**AVIS RELATIF À LA PROTECTION
CONTRE LES EVENTUELS EFFETS NOCIFS ET NUISANCES
PROVOQUÉS PAR LES RAYONNEMENTS NON IONISANTS
GÉNÉRÉS PAR DES ANTENNES ÉMETTRICES STATIONNAIRES**

Commune : LIBIN - Exploitant : PROXIMUS

Référence exploitant : 61LIN_01

Rapport n° 357 / 2025

Figure 1 : Vue en plan des lieux de séjour et des points de contrôle

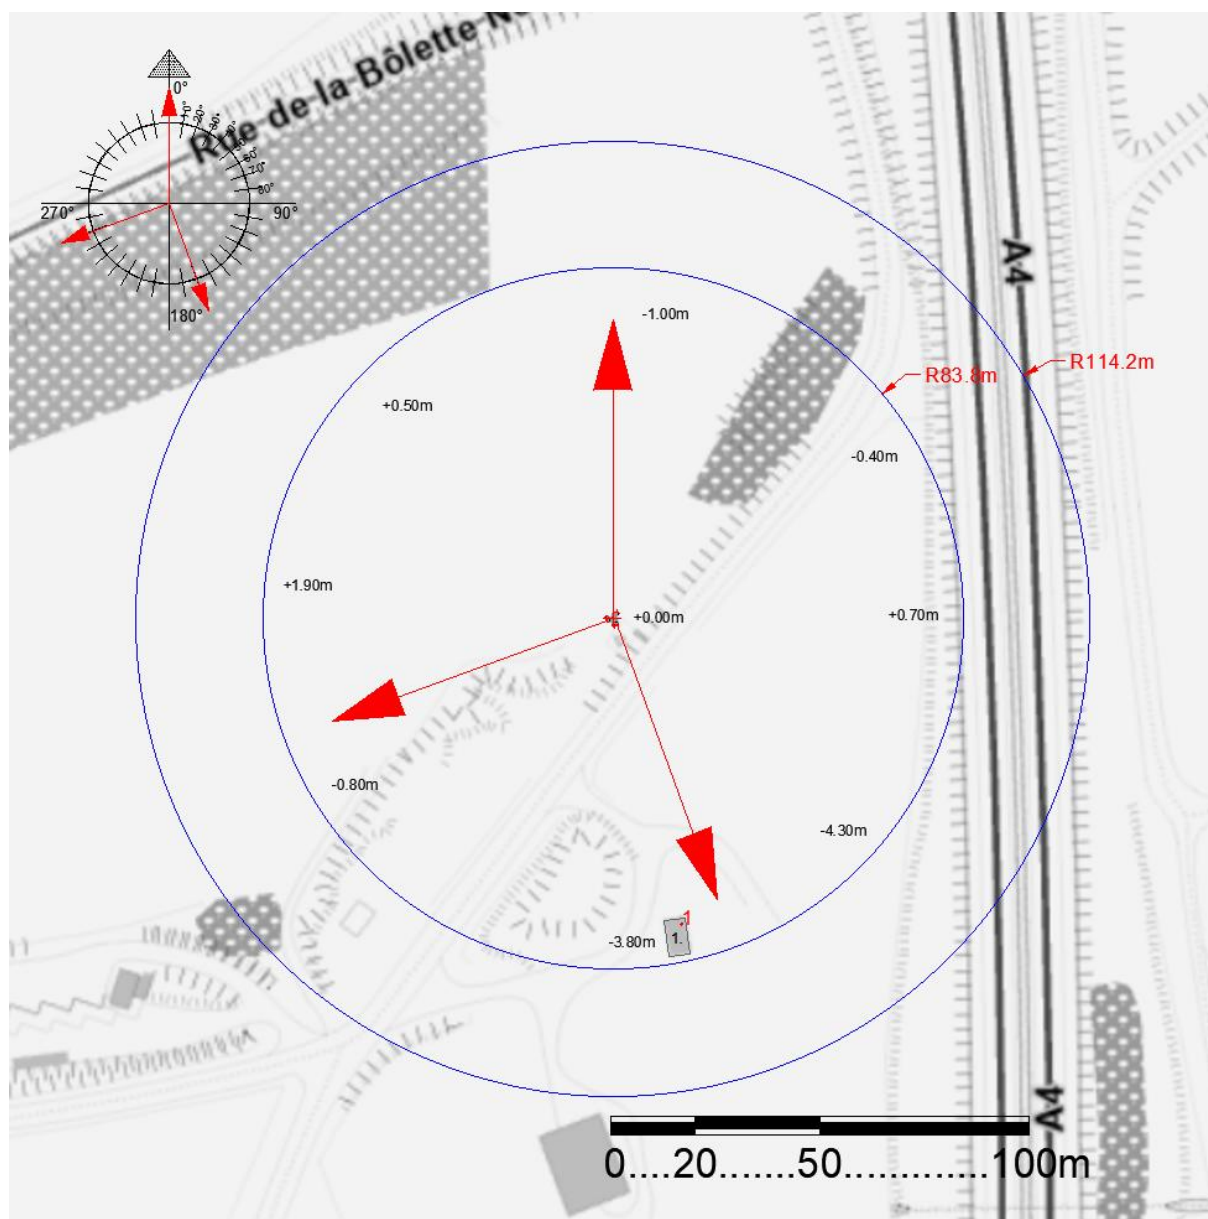
- le numéro du point de contrôle repris sur un des plans de la figure 1;
- le numéro du LS dans lequel se trouve le point de contrôle de la 1^{ère} colonne ;
- l'atténuation d'obstacle prise en compte pour le calcul de l'indice d'exposition dans le LS ;
- le résultat du calcul de l'indice d'exposition.

N° point de contrôle	LS	Atténuation (dB)	Indice d'exposition relatif à la limite par installation IE_i
1	1	3,0	0,033

En ce qui concerne les antennes de l'installation mentionnées dans le tableau 1, la distance maximale à laquelle la limite pourrait être atteinte, à l'extérieur, est égale à 100,4 m. S'il n'y a pas de LS à une distance inférieure, les antennes respectent forcément la limite d'immission.

Dans le cas des LS situés à l'intérieur des bâtiments, une atténuation d'obstacle est prise en compte et il en résulte que la distance maximale à laquelle la limite pourrait être atteinte se réduit à 71,1 m.

Figure 2 : Vue en plan des installations d'antennes dans un rayon de 300 mètres autour de l'installation faisant l'objet de la demande d'avis

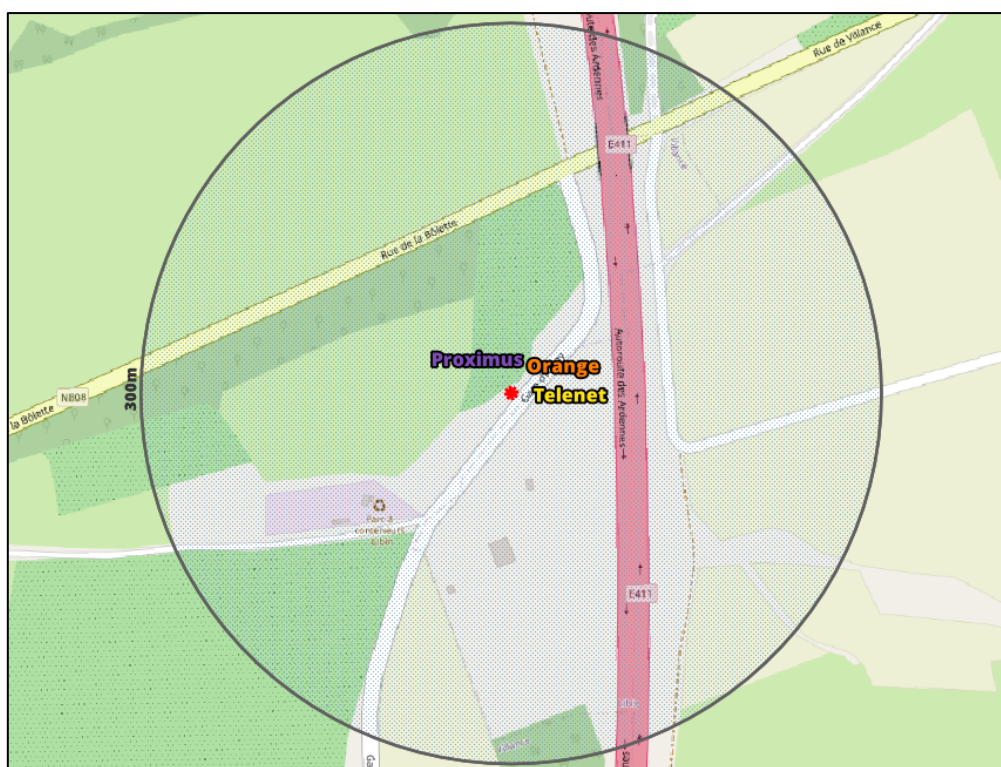
Le plan en projection verticale de la figure 2 indique la localisation des installations d'antennes émettrices stationnaires visées par le décret et situées dans un rayon de 300 mètres autour de l'installation référencée dans le paragraphe 2 et localisée au centre du cercle. Les données de localisation de ces antennes et les avis correspondant sont accessibles via le cadastre en ligne des antennes émettrices stationnaires⁸. Les installations prises en compte dans l'évaluation du respect de la limite cumulative sont les installations d'antennes émettrices déclarées en service par l'exploitant à la date du présent avis, à l'exception de l'installation référencée dans le paragraphe 2 et éventuellement d'autres installations ayant fait l'objet d'une demande d'avis à la même date et qui sont situées à l'intérieur de la zone de 300 mètres de rayon.

- a) il y a au plus 4 installations d'antennes émettrices stationnaires présentes dans la zone d'évaluation de 300 mètres de rayon représentée dans la figure 2, y inclus l'installation référencée dans le paragraphe 2 : la limite cumulative définie à l'article 4, §2 du décret est nécessairement respectée dans les lieux de séjour à l'intérieur de la zone d'évaluation de 300 mètres de rayon ;

- b) il y a exactement 5 installations d'antennes émettrices stationnaires présentes dans la zone d'évaluation de 300 mètres de rayon représentée dans la figure 2, y inclus l'installation référencée dans le paragraphe 2 et il existe, pour 3 ou 4 de ces installations, un avis attestant le respect de la limite abrogée de 3 V/m : la limite cumulative définie à l'article 4, §2 du décret est nécessairement respectée dans les lieux de séjour à l'intérieur de la zone d'évaluation de 300 mètres de rayon ;

- c) dans tous les autres cas, il a été vérifié que la limite cumulative définie à l'article 4, §2 du décret n'est pas dépassée dans les lieux de séjour sur base du nombre d'installations localisées dans la zone d'évaluation de 300 mètres de rayon représentée dans la figure 2, de leur localisation ainsi que des données inscrites dans la figure 1 et au paragraphe 4 du présent avis et dans les avis attestant le respect de la limite par installation ou de la limite abrogée de 3 V/m relatifs aux autres installations reprises dans la figure 2.

Compte tenu des considérations ci-dessus, il apparaît que l'intensité du rayonnement électromagnétique généré, dans les lieux de séjour situés dans un rayon de 300 mètres autour de l'installation référencée dans le paragraphe 2, par l'ensemble des antennes émettrices stationnaires de l'ensemble des exploitants du même site d'antennes émettrices stationnaires respecte la limite fixée à l'article 4, § 2 du décret.
